Julkisivujen yleisilmettä noin vuoden vanhassa
julkisivussa kesältä 2019

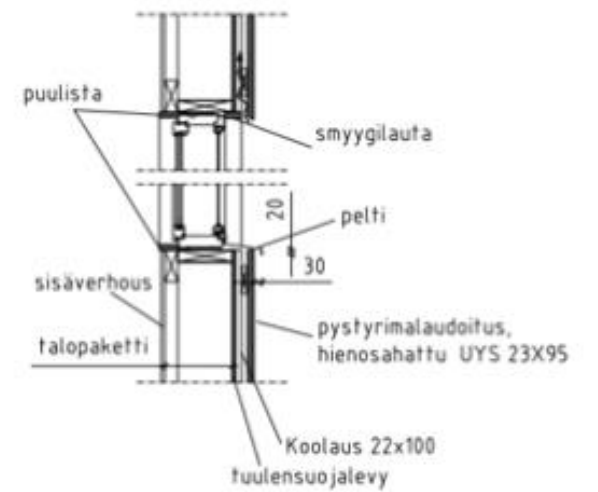
Lautojen päät ovat halkeilleet. Halkeamat ovat useita senttejä pitkiä. Lisäksi joitakin halkeamia on lautojen naulausten ympärillä.

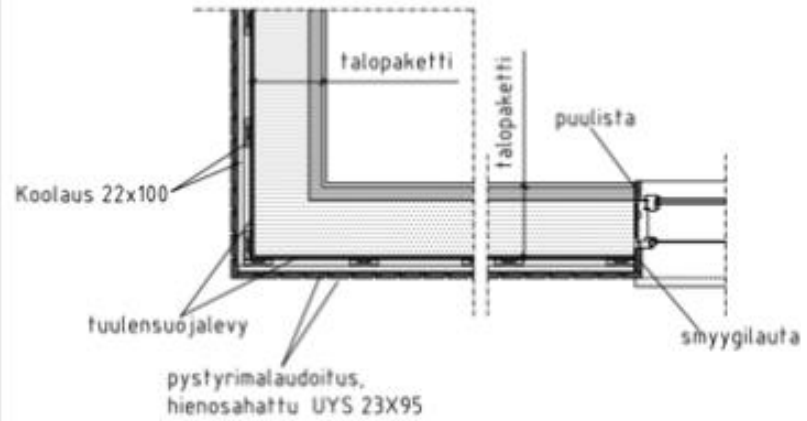
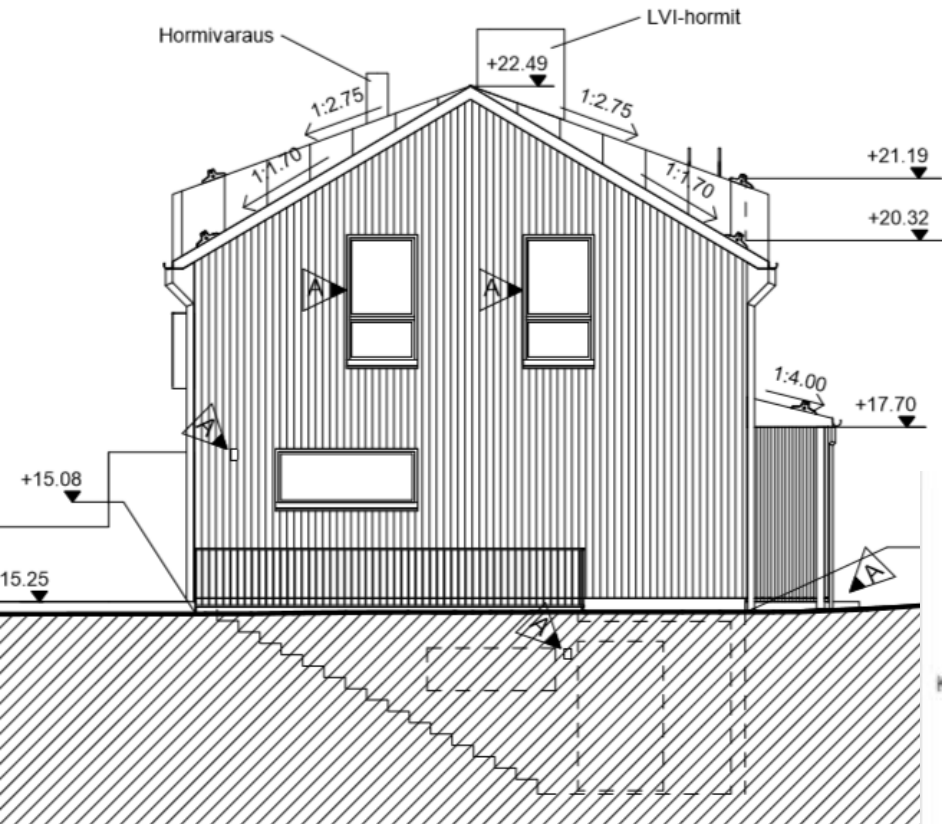
Laudoissa on
suuria
taipumisia.
Osaan mahtuu
sormi sisälle ja
talon rakenteet
näkyvät raoista.

Laudoissa on
suuria
taipumisia.
Osaan mahtuu
sormi sisälle ja
talon rakenteet
näkyvät raoista.
